OPINIA

dotycząca projektu miejscowego planu zagospodarowania przestrzennego dla obszaru:

„Łuczanowice II – części A,B,C”.

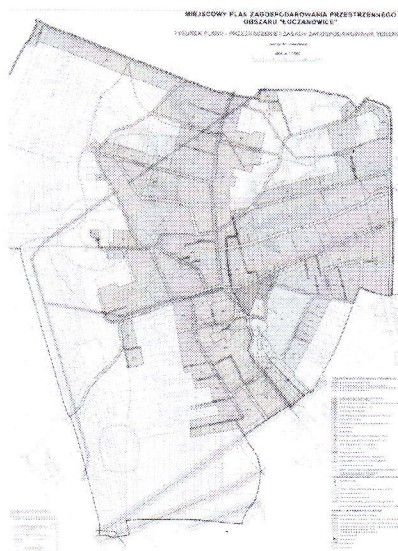
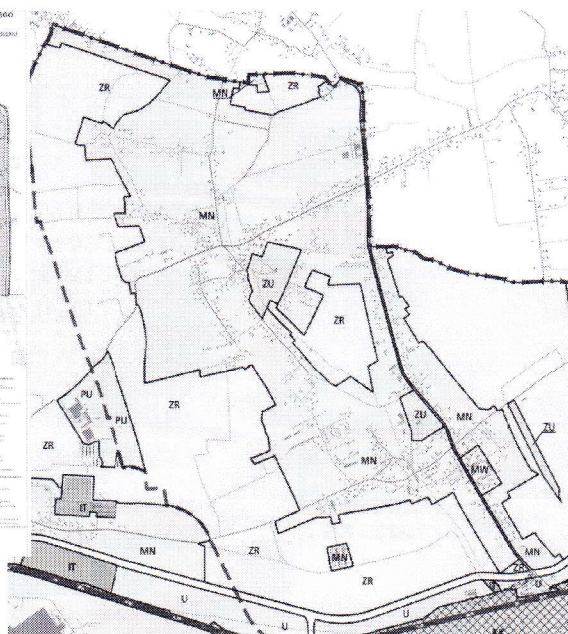
1. po co tak duży obszar pod zabudowę – skoro większość terenu stanowią pola uprawne ?

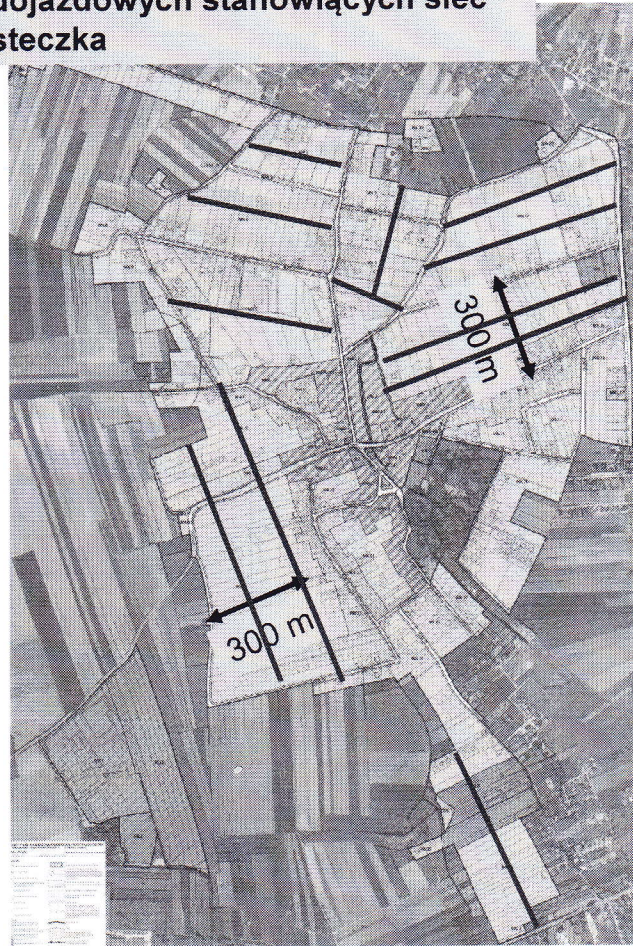
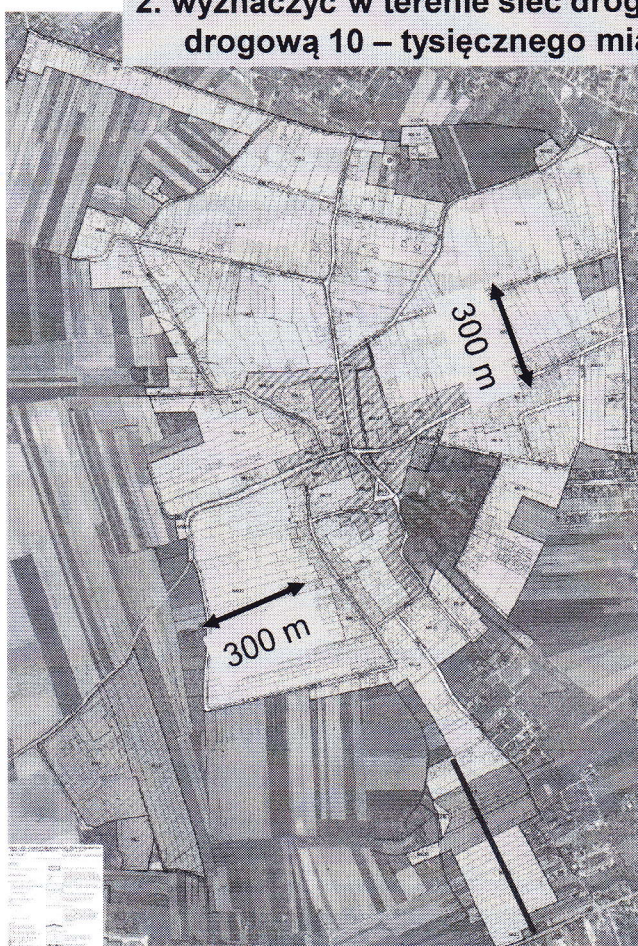
W mojej opinii sieć dróg jest niewystarczająca w tym planie !

2. wyznaczyć w terenie sieć dróg dojazdowych stanowiących sieć drogową 10 – tysięcznego miasteczka

Potrzebne parki

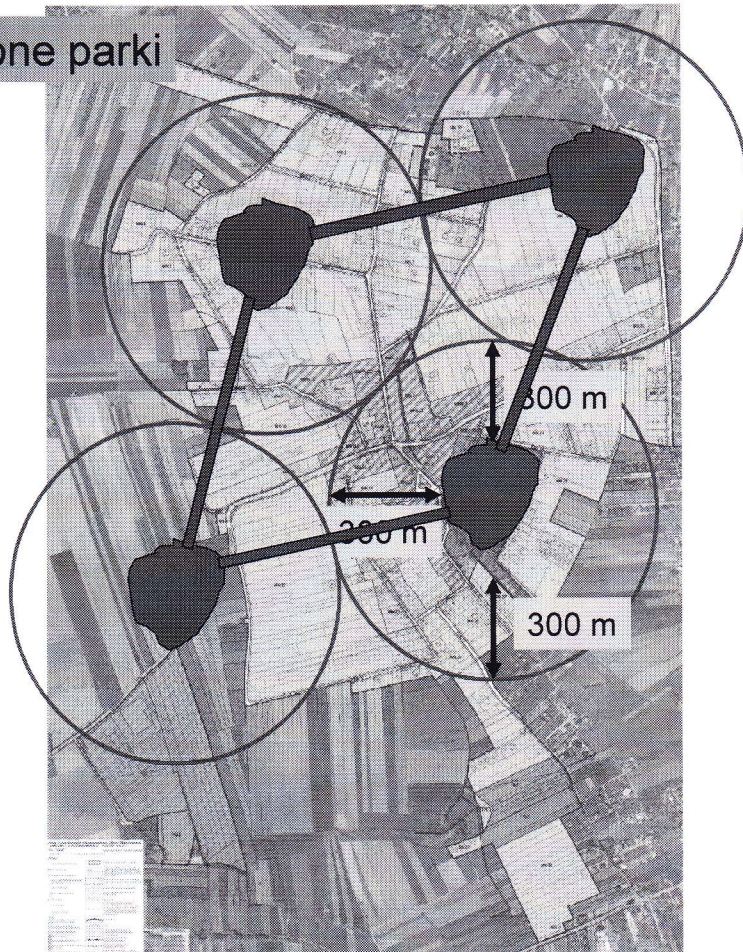
Plan otacza 4,4 ha park – **brakuje od 3,7 do 15,6 ha** powierzchni parków w zależności jaki wskaźnik przyjmiemy
